台灣電力公司

核一廠

用過核子燃料乾式貯存設施

審查意見

圖 2.2.2-1 乾貯系統運貯作業流程圖

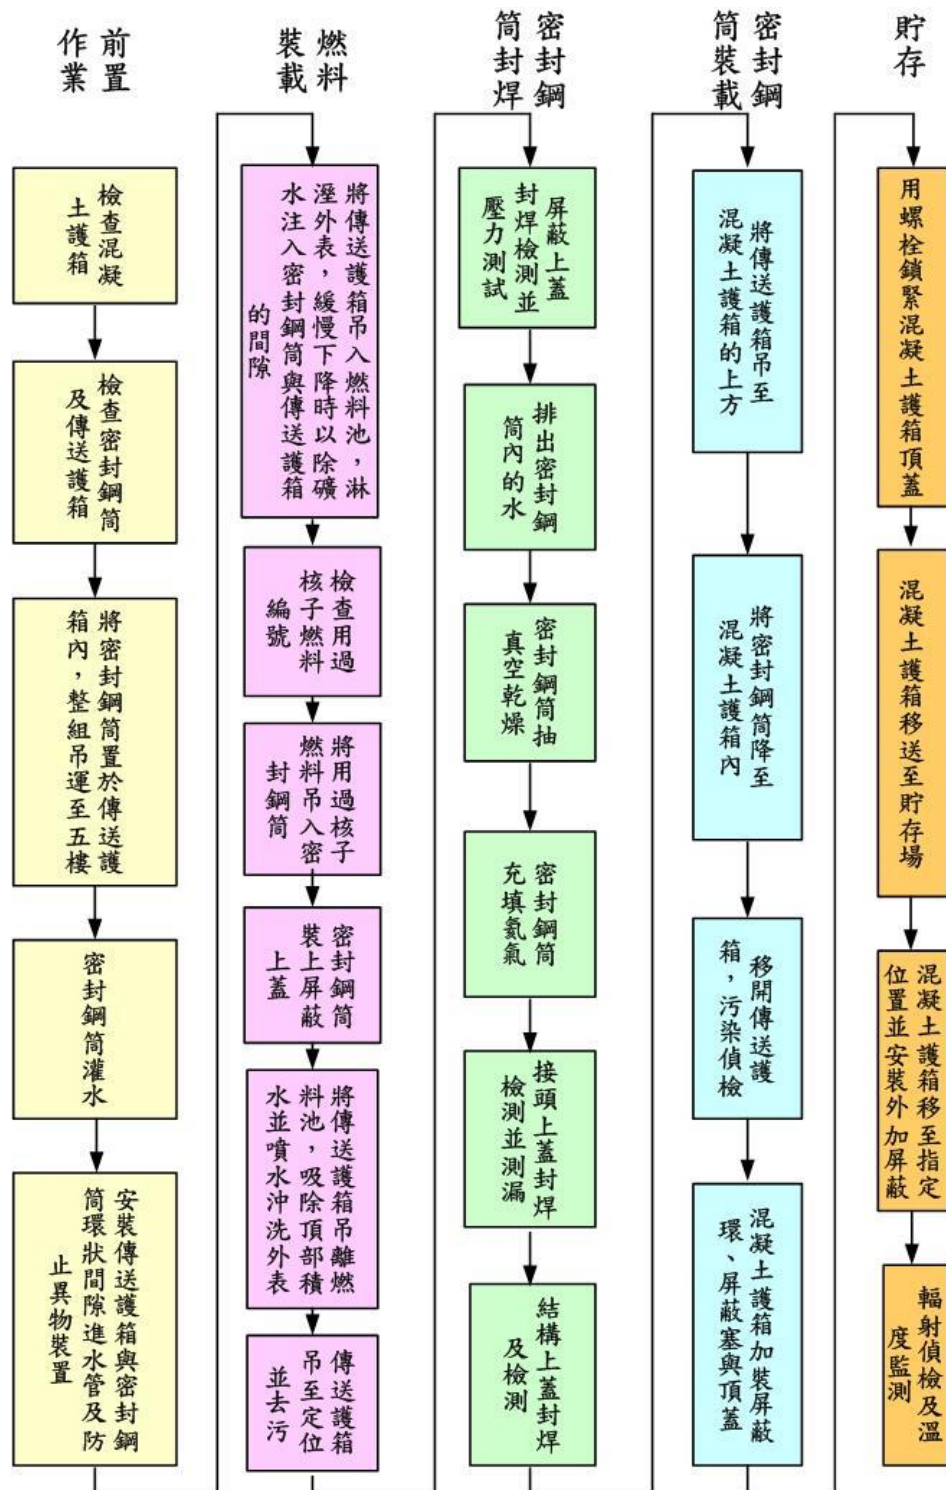
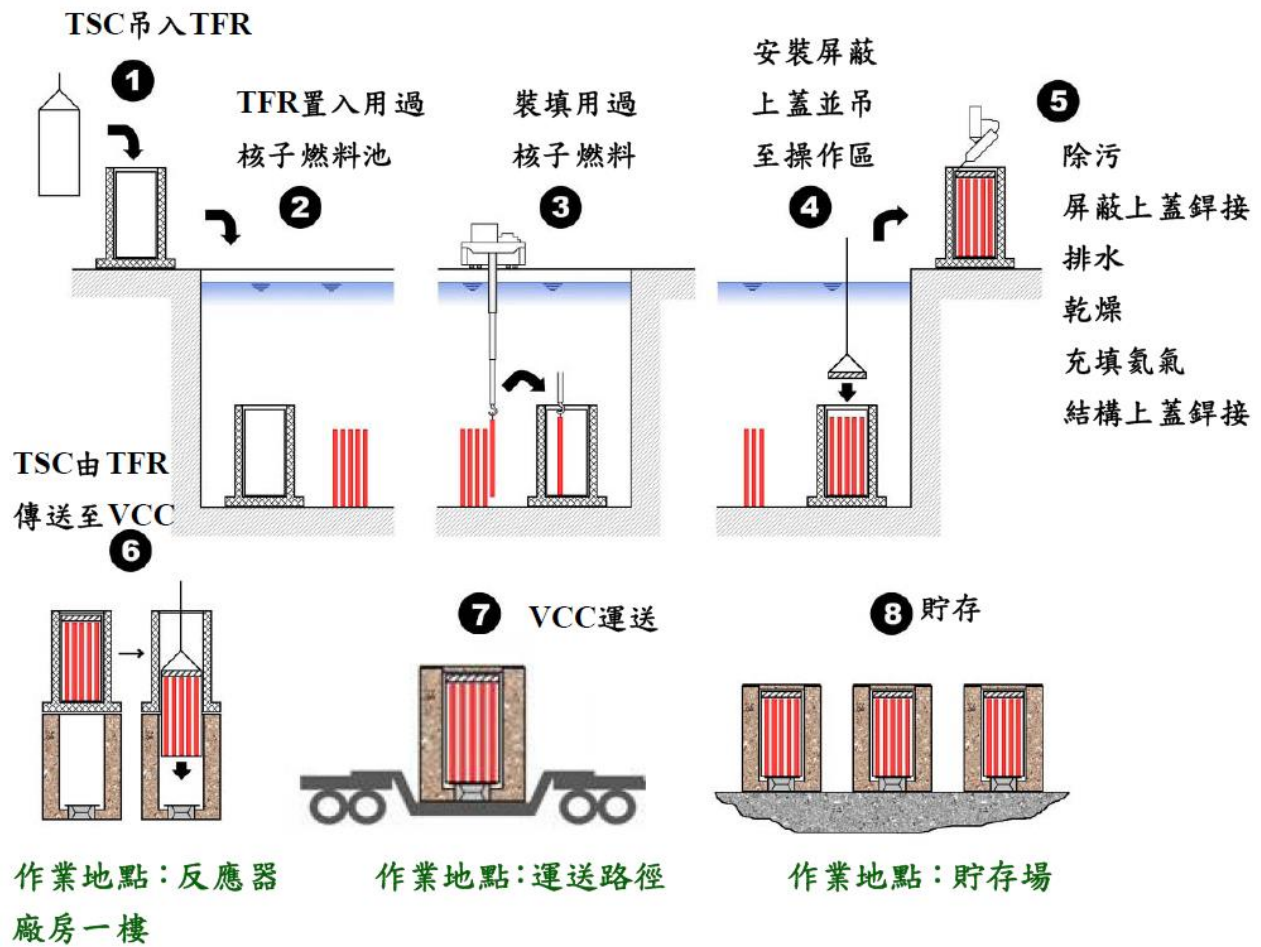
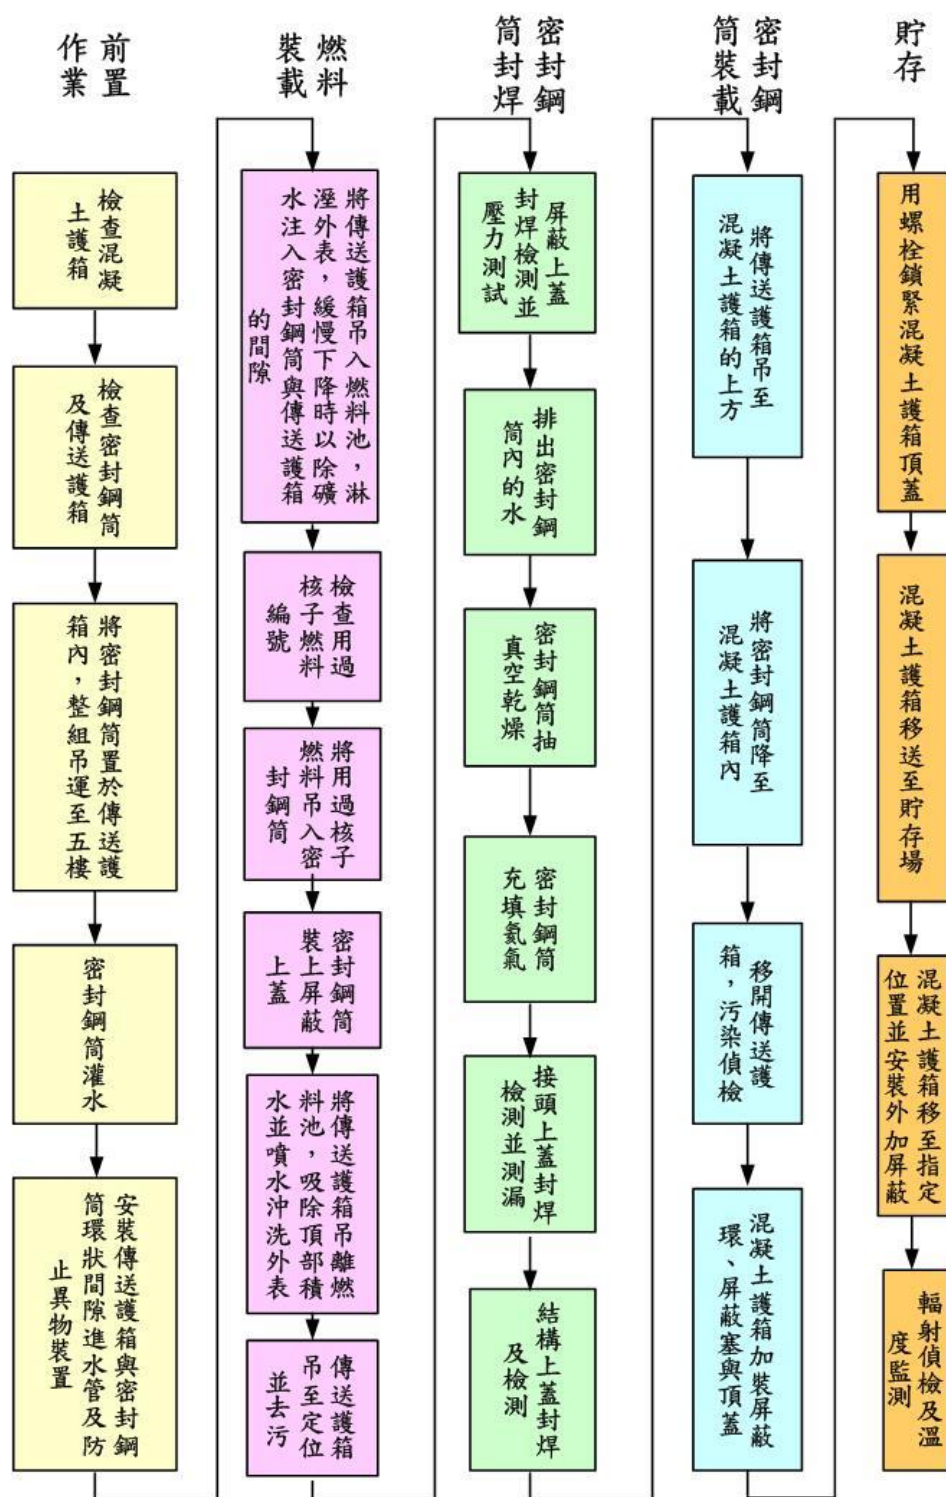
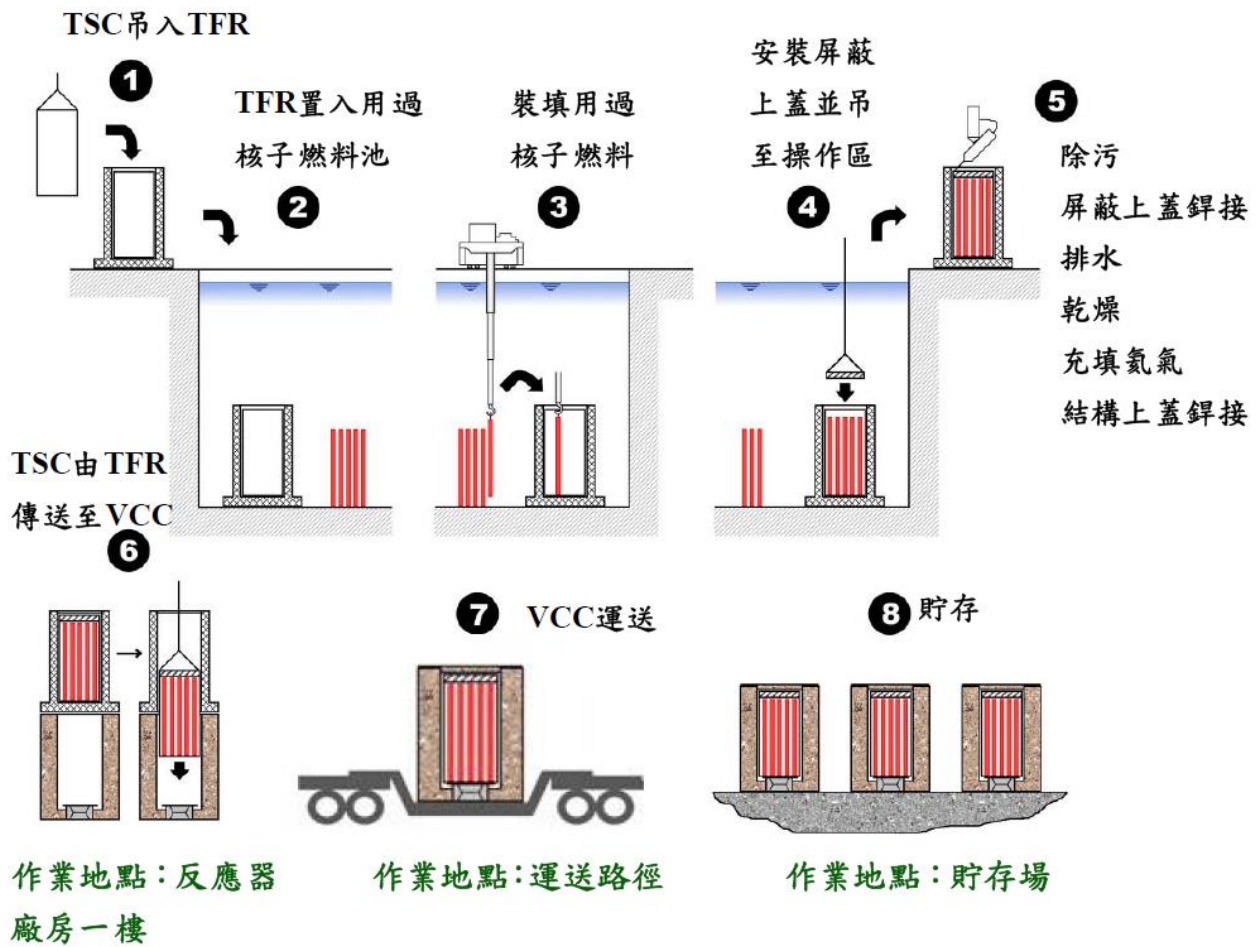
意見 編號	02	審查人員代碼	章節	頁碼
		C01	2	2-5
第 1 次審查意見				
安裝/吊運與貯存等兩階段，請將 p2-5 的作業內容以圖示的方式描述解說，以利了解。				
第 1 次審查意見答復說明				
謝謝委員意見，將 2.2.3 節內容整併於 2.2.2 節，並新增圖 2.2.2-2(詳附件一)圖示說明作業流程，該節內容修訂如下：				
(三)作業流程圖				
乾貯系統運貯作業之操作順序、重要步驟及相關系統設備之操作特性與限制條件等，流程如圖 2.2.2-1 及圖 2.2.2-2 所示。

第 2 次審查意見				
請提供整併後之 2.2.2 節內容，包含圖 2.2.2-1 及圖 2.2.2-2 等流程圖，俾利核對。				
第 2 次審查意見答復說明				
謝謝委員意見，已依審查意見修訂。(請參照附件 03-2-2)				
第 3 次審查意見				
同意答復。

(三) 作業流程圖

乾貯系統運貯作業之操作順序、重要步驟及相關系統設備之操作特性與限制條件等，流程如圖 2.2.2-1 及圖 2.2.2-2 所示。

圖 4.1.2-1 本計畫環境現況調查位置示意圖

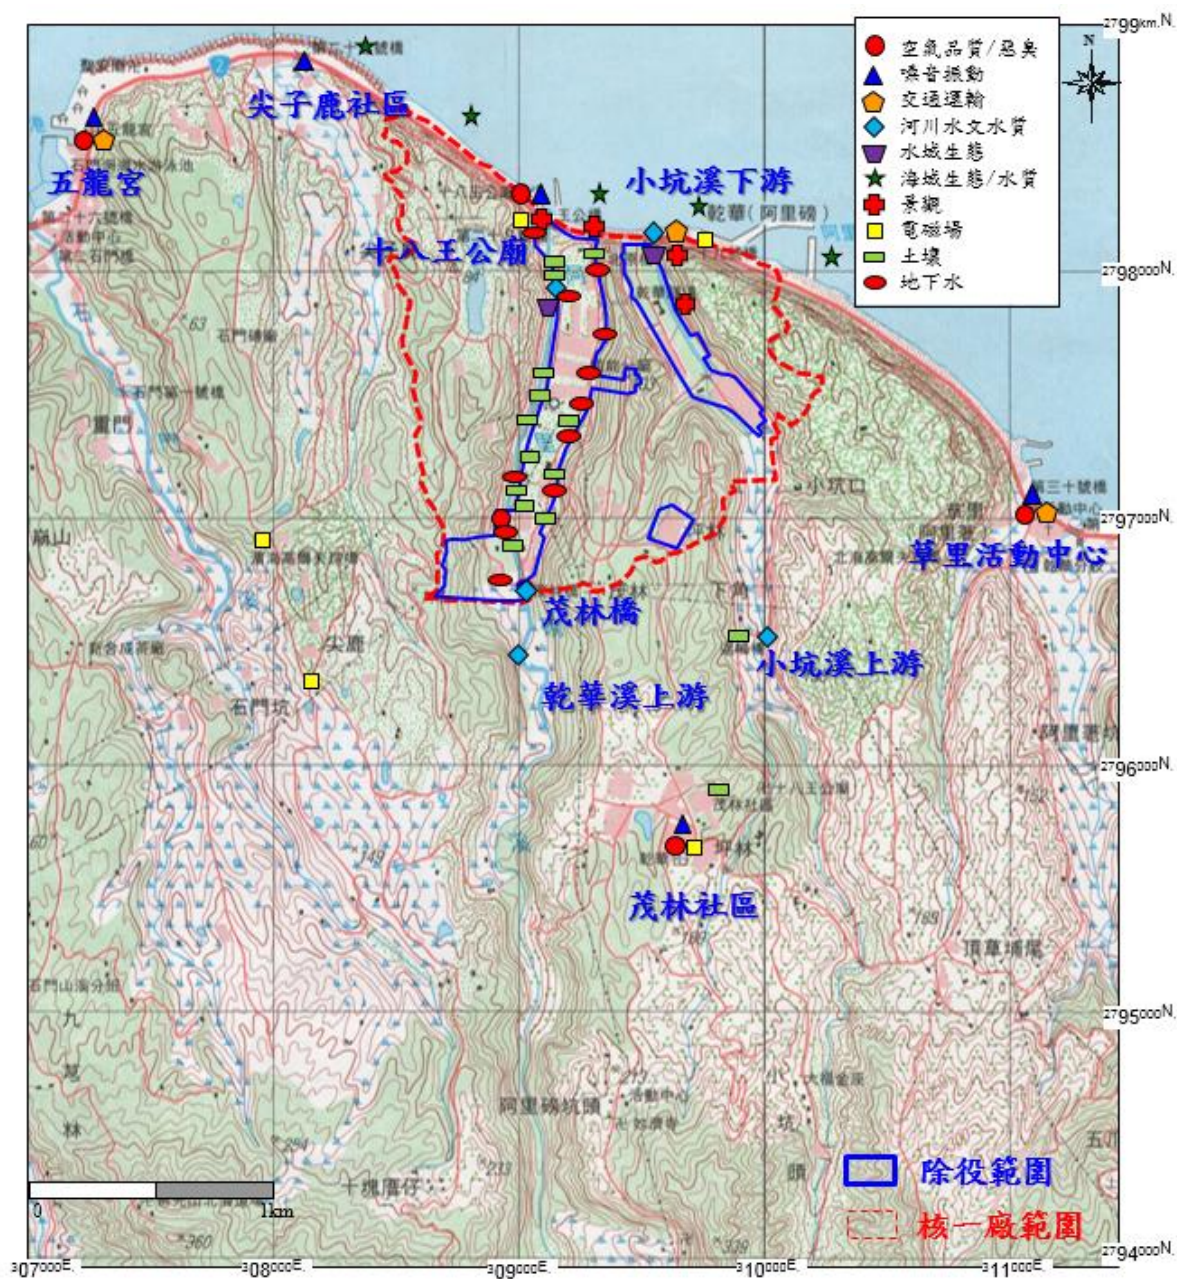
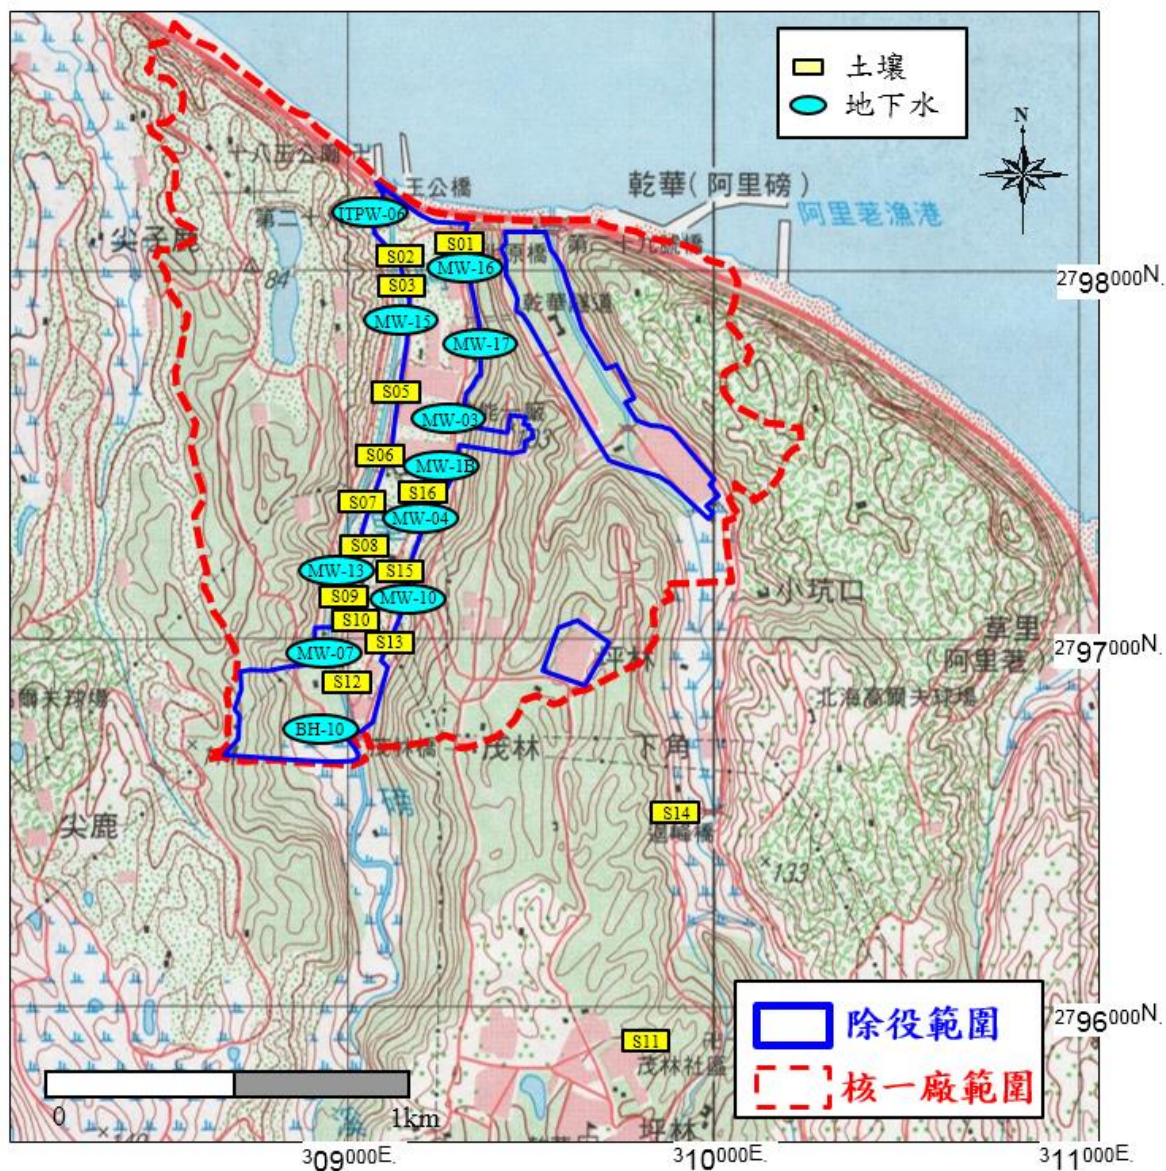
根據圖 4.1.2-1 及圖 4.1.2-2，除役範圍為三區塊，但其監測點位多集中在較大區域的範圍，請強化說明監測點位之選擇。

謝謝委員意見，核一廠區主要可分為小坑區、乾華區及周邊區域，監測點位多集中於乾華區(即圖中較大之區域)係為主要核能設施所在，其監測點之選擇係為了解變電設施是否有多氯聯苯洩漏土壤情形，油槽設施檢驗總石油碳氫化合物是否有溢油情況，故而較多監測點位。

將於 4.1 節補充說明如下：

「本節係針對本計畫可能影響範圍之相關計畫及物化環境、生態環境、景觀及遊憩、社會經濟、交通運輸、文化環境及環境輻射等環境現況進行資料蒐集彙整，以利後續作為環境影響評估及保護對策研擬之參考依據。所進行之環境現況調查位置如圖 4.1.2-1，土壤及地下水採樣地點詳圖 4.1.6-1，」

圖 4.1.1-1 民國 96 年至 105 年間基隆、臺北及淡水氣象站所記錄之
平均風向風花圖

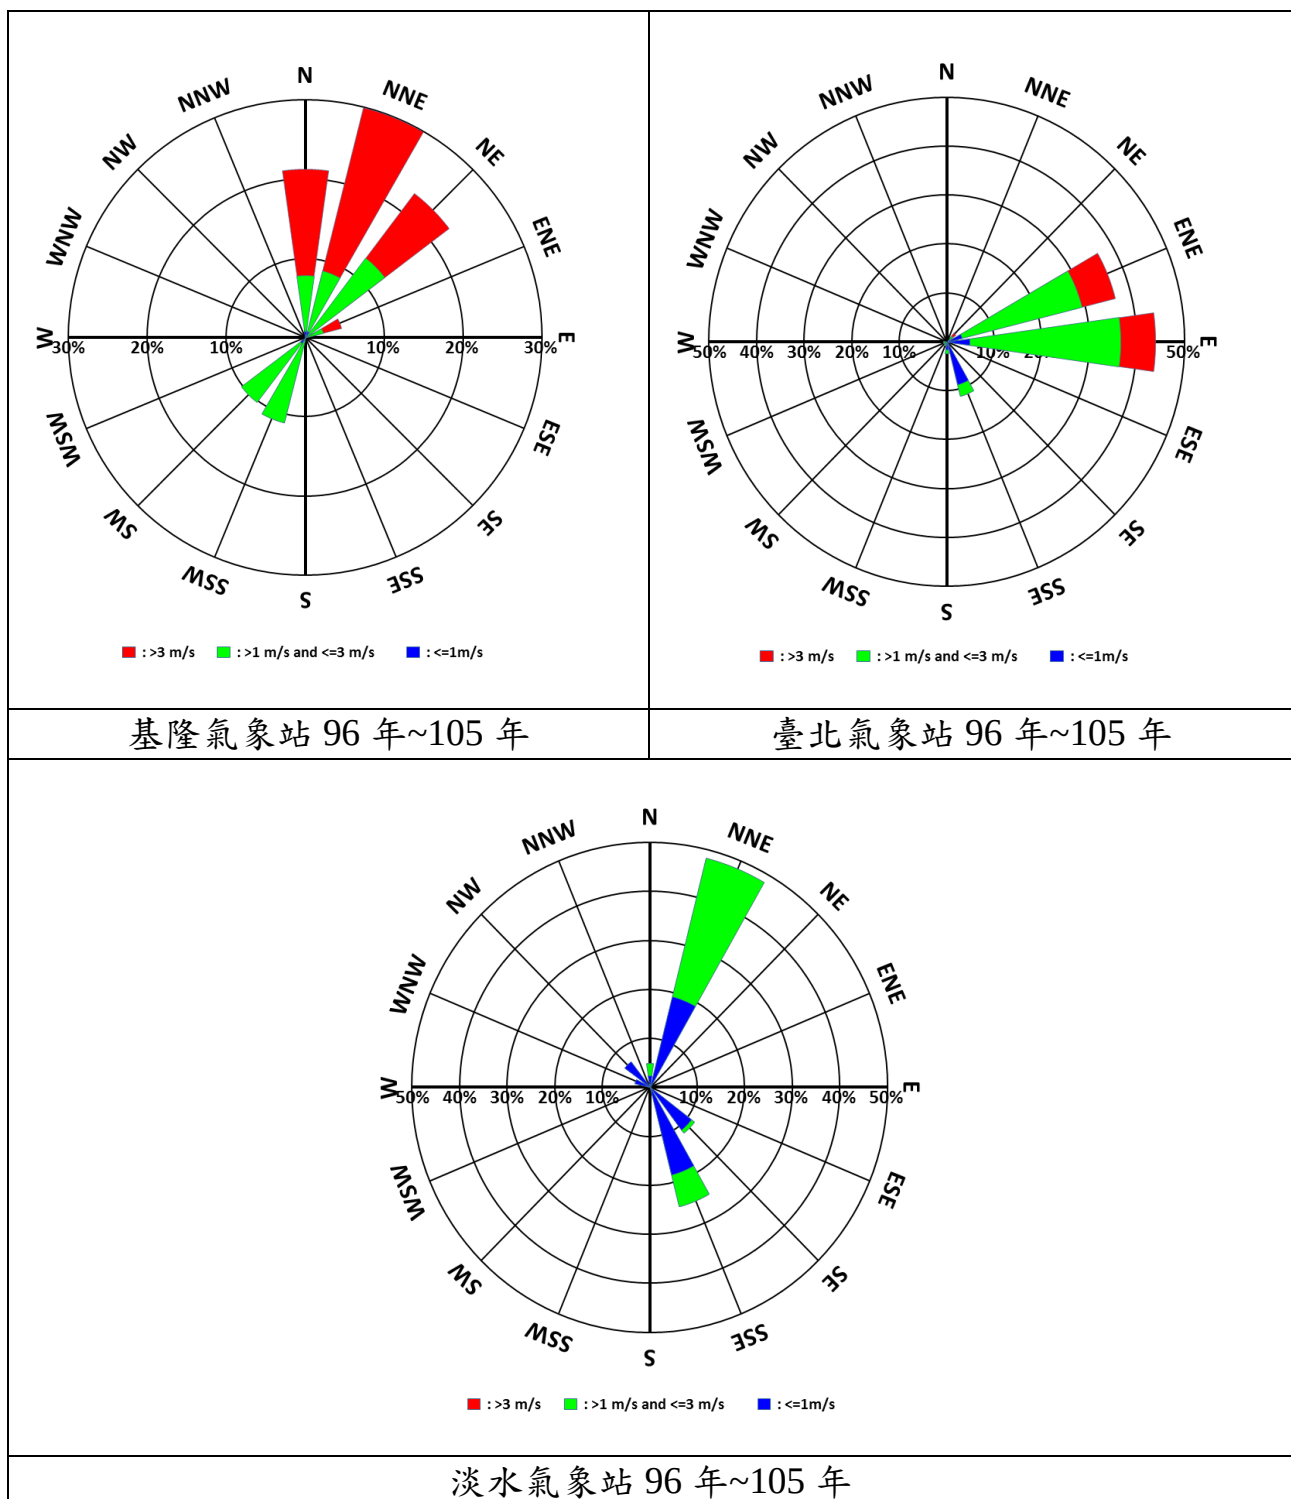
意見 編號	12	審查人員代碼	章節	頁碼
		F07		
第 1 次審查意見				
1. 3-11 頁，(1)反應器廠房，第 11 行：「...具顯示及緊報功能」，應為警報。				
2. 4-39、4-40 頁，圖 4.1.1-1 與表 4.1.1-4 之表名及圖名間，建議加上空格或民國兩字。				
3. 4-90 頁，3.海域環境第 5 行：「小面積(<10m ²)」，應為 10m ² 。				
4. 4-93 頁，圖 4.2.1-1 之資料來源與底圖來源蓋到圖示。				
5. 4-133 頁，3.經濟種類分析，第 7 行：「黃小砂丁、砂丁」，應為沙丁。				
第 1 次審查意見答復說明				
謝謝委員指正，已修訂相關內容。				
第 2 次審查意見				
請提供修訂後之內容，以利核對。				
第 2 次審查意見答復說明				
謝謝委員意見，已依審查意見修訂。(請參照附件 03-12-2)				
第 3 次審查意見
